TRIBUNAL REGIONAL FEDERAL DA 3ª REGIÃO

11º ANDAR - PLANTA BASE

ACESSIBILIDADE

DATA DO DESENHO	20/12/2024
ESCALA	1 : 150
DATA DA REVISÃO	
REVISÃO	
LOCAL	CONDOMÍNIO CETENCO PLAZA TORRE NORTE - 11º ANDAR
DESENHO	ÍTALO
SUPERVISOR	ARQ. SONIA KAWANO
COLABORADOR 01	
COLABORADOR 02	
Nº DO DOCUMENTO	-

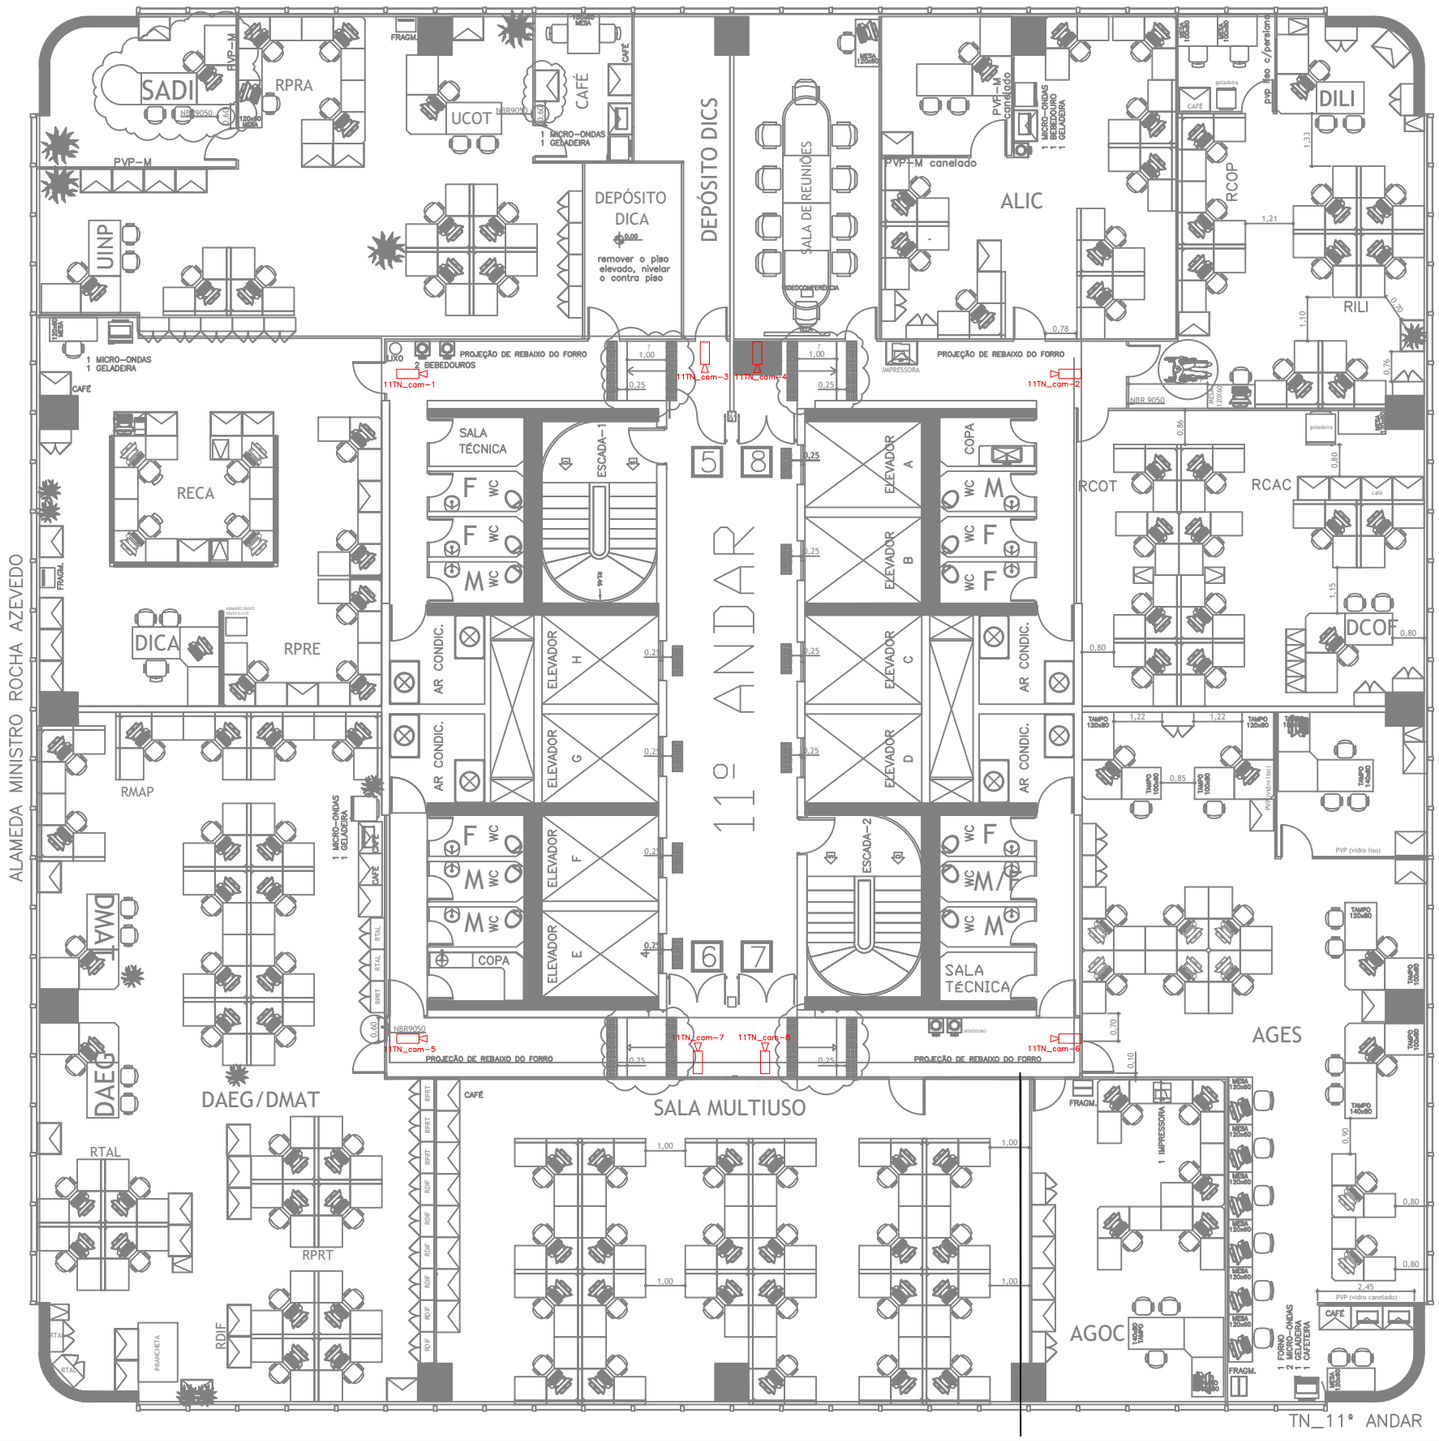
NBR 9050	ACESSIBILIDADE
5.4.3	piso tátil de alerta nas escadas
5.4.3	placa braile nº do andar no corrimão
5.4.4.2	sinalização visual fotoluminescente (fita) nas boradas dos degraus
5.5.1.1	sinalização de emergência nas paredes (saída / rotas de fuga)
5.5.2.2	Sinalização de espaço reservado para P.C.D. (área de resgate)
6.6.2.4	inclinação transversal do patamar da rampa 2%
6.6.2.5	largura da rampa mínimo 1,20m
–	WC Acessível construir
4.6.6	Maçanetas alavanca, barras antipânico e puxadores nas portas
	PISO TÁTIL NECESSÁRIO
	Adequar entrada das salas (60cm dentro e 30cm fora) e piso tátil

sinalização tátil informando o número do pavimento.
	sinalização de identificação de pavimentos (andares) em relevo.
	sinalização em Braille e em relevo em um dos batentes dos elevadores no (Elevador G)
	informação em Braille nos painéis de chamada.

13º ANDAR - PLANTA BASE
ACESSIBILIDADE

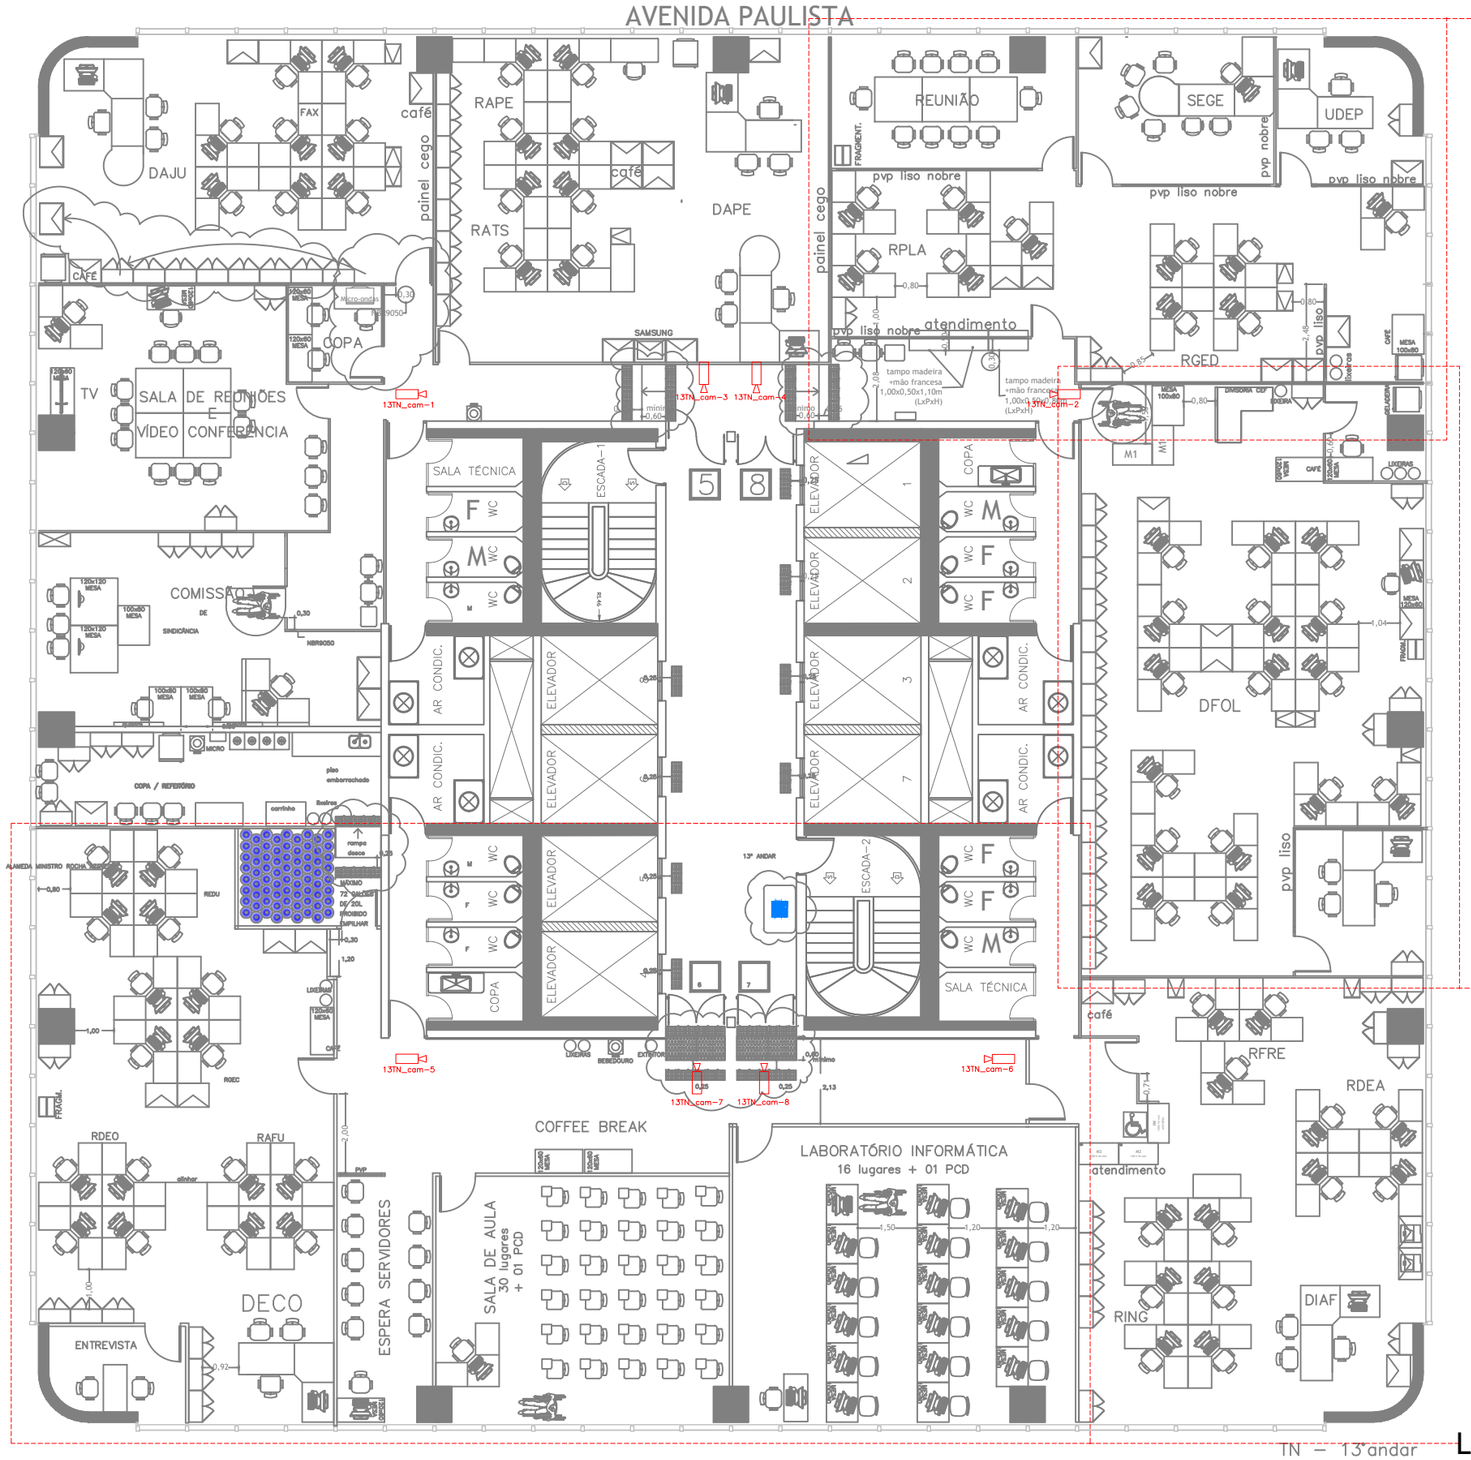
NBR 9050	ACESSIBILIDADE A REGULARIZAR
5.4.3	piso tátil de alerta nas escadas
	maçanetas bola – substituir por alavanca
5.5.2.2	Sinalização de espaço reservado para P.C.D. (área de resgate)
–	WC Acessível construir
	PISO TÁTIL NECESSÁRIO
	sinalização tátil informando o número do pavimento.
	sinalização de identificação de pavimentos (andares) em relevo.
	sinalização em Braille e em relevo em um dos batentes dos elevadores no (Elevador G)
	informação em Braille nos painéis de chamada.
	Adequar entrada das salas (60cm dentro e 30cm fora) e piso tátil

19º ANDAR - PLANTA BASE
ACESSIBILIDADE

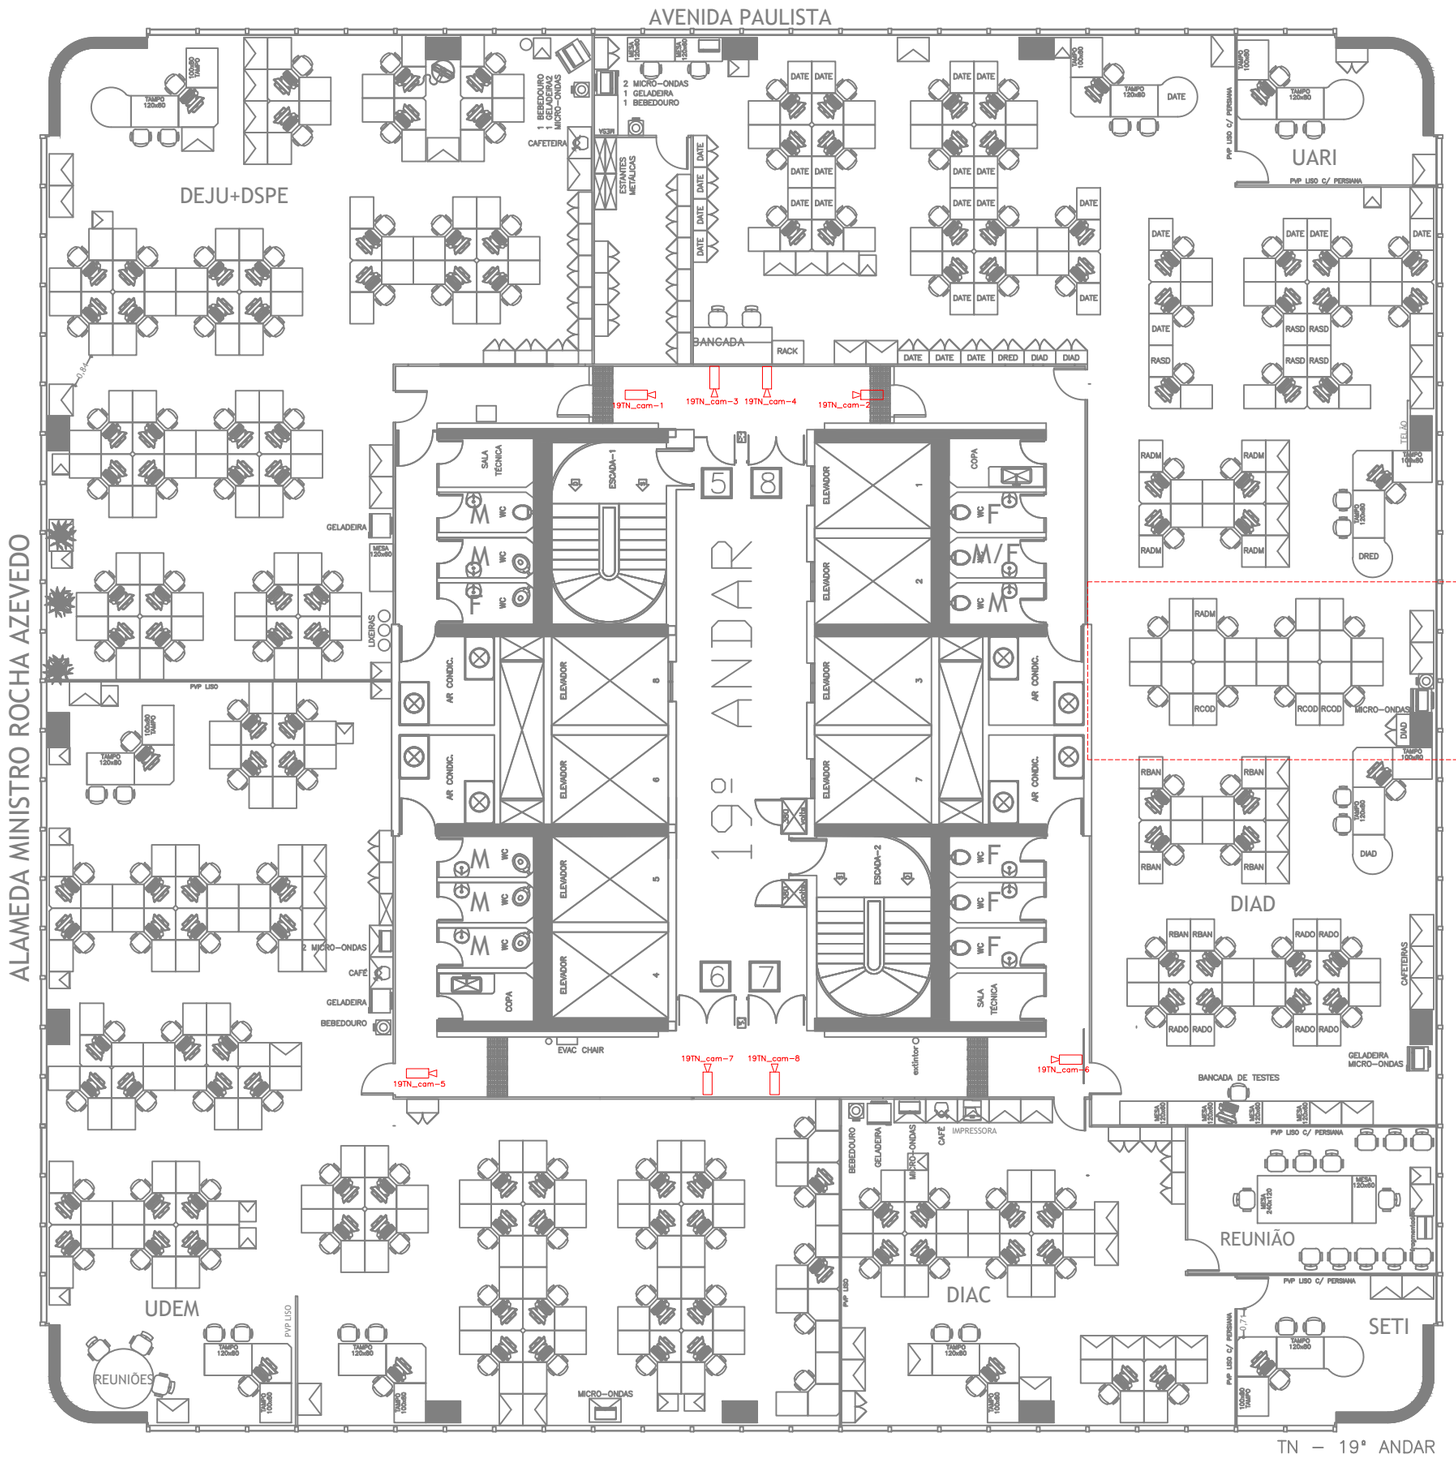
NBR 9050	ACESSIBILIDADE A REGULARIZAR
5.4.3	piso tátil de alerta nas escadas
	maçanetas bola – substituir por alavanca
5.4.3	placa braile nº do andar no corrimão
5.5.2.2	Sinalização de espaço reservado para P.C.D. (área de resgate)
–	WC Acessível construir
▦	PISO TÁTIL NECESSÁRIO
	sinalização tátil informando o número do pavimento.
	sinalização de identificação de pavimentos (andares) em relevo.
	sinalização em Braille e em relevo em um dos batentes dos elevadores no (Elevador G)
	informação em Braille nos painéis de chamada.
